IMPIANTO IDROELETTRICO DI ROSAZZA

**DOMANDA DI CONCESSIONE DI DERIVAZIONE DI ACQUE SUPERFICIALI
DAL TORRENTE CHIOBBIA**

**RELAZIONE TECNICA DI RISPOSTA ALLA
RICHIESTA DI CHIARIMENTI ED INTEGRAZIONI**

INT.01

Figura 1: sviluppo dei tratti omogenei individuati per le analisi di funzionalità e per il calcolo dell'indice IQMm.

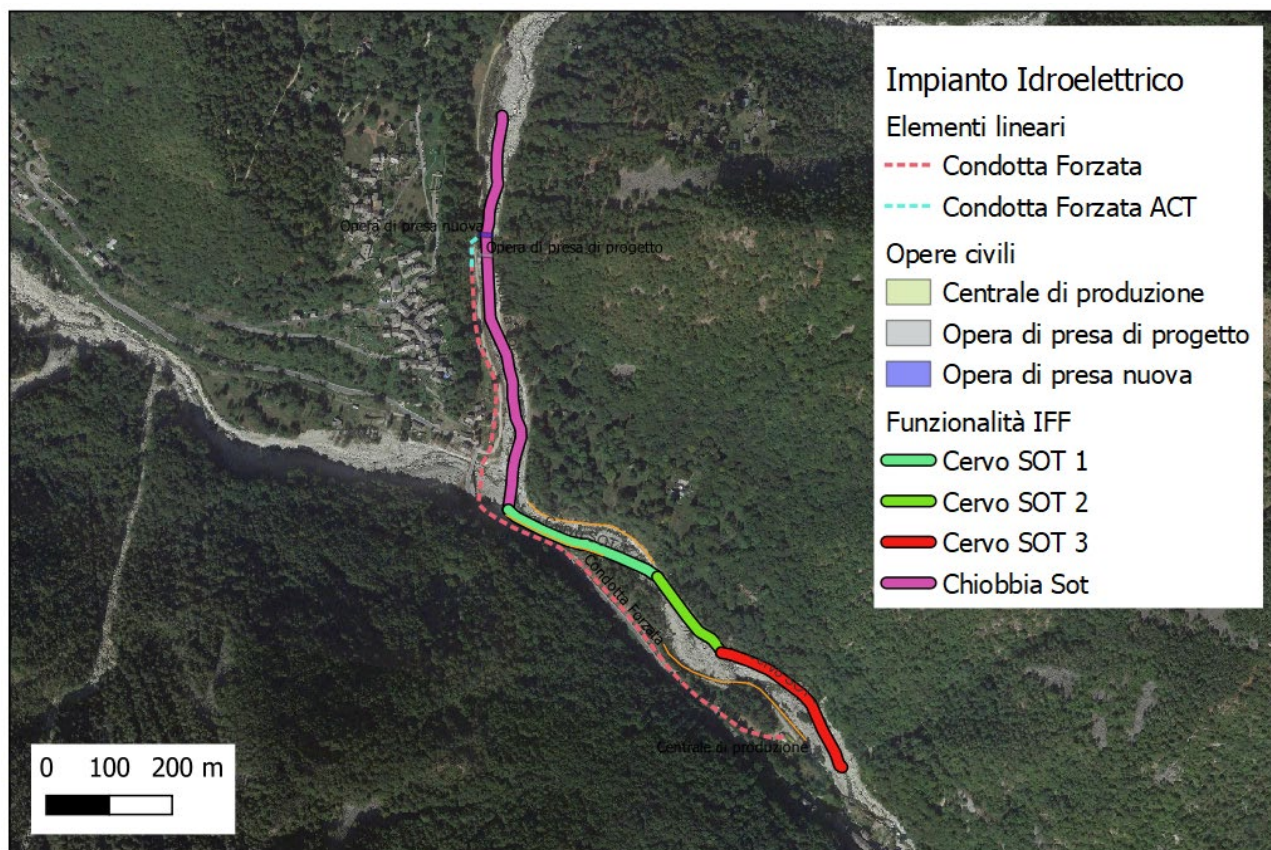
b) fornire riferimento alla definizione degli effetti dell'impianto su alterazione morfologica utilizzando l'indice IQMm nel tratto interessato dall'opera di presa, mettendo a confronto le diverse condizioni tra opera autorizzata e opera realizzata.

Per le valutazioni è stato utilizzato il software di calcolo dell'indice IQMm relativo ai corsi d'acqua confinati di cui a Rinaldi et al 2016¹, all'interno del quale sono stati inseriti i valori relativi agli indicatori idromorfologici richiesti.

- la differenza tra la condizione di progetto e la condizione di impianto effettivamente realizzato non può essere evidenziata poiché la diversa posizione dell'opera di presa poiché l'indice non rileva la posizione esatta di questo tipo di elemento trasversale, ma solamente la sua presenza.
- la differenza tra la condizione ante operam e la condizione post operam, non rileva la presenza della nuova opera di presa come elemento di alterazione delle portate liquide poiché l'entità del prelievo è inferiore al 10% delle portate formative (con tempo di ritorno tra 1,5 e 3 anni) e, per questo motivo, la derivazione realizzata non rientra tra le alterazioni rilevanti che il metodo è concepito per valutare.

Le valutazioni degli indicatori contemplati dall'indice IQMm non sono risultate diverse rispetto alle condizioni analizzate e i valori di indici IQMm non hanno conseguentemente manifestato differenze tra Ante e post operam.

Si rileva quindi, che anche applicando l'indice IQMm, non si rilevano variazioni che supportano modificazioni del giudizio di qualità idromorfologica imputabili alla realizzazione dell'impianto o alla diversità delle opere realizzate rispetto a quelle di progetto.

Figura 15.2.2: Area di realizzazione della mantellata lungo la pista di accesso in direzione della centrale vista 2.

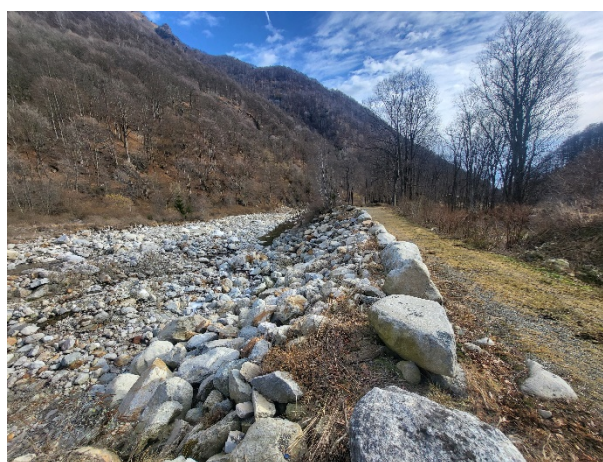
- a) a monte dell'opera di presa sono presenti evidenti depositi di materiale sciolto in matrice ghiaiosa-sabbiosa (come evidenziato dalle foto allegate) che riducono sia l'area di deflusso del torrente Chiobbia sia la pendenza longitudinale, nel tratto in prossimità della traversa in questione, tale situazione potrebbe determinare valori di TR 200 e TR 500 superiori a quelli rappresentati nelle cartografie allegate; in particolare nell'area della traversa in sponda destra, nei pressi della strada oggi presente, si osserva come il franco attuale (distanza tra piano campagna stradale e rappresentazione del TR500) sia già modesto rispetto a quello presente nelle aree di valle;

2. La ditta si rende disponibile a completare l'opera di difesa creando una mantellata intasata con calcestruzzo, l'area interessata da tale operazione rappresentata dalle foto seguenti.
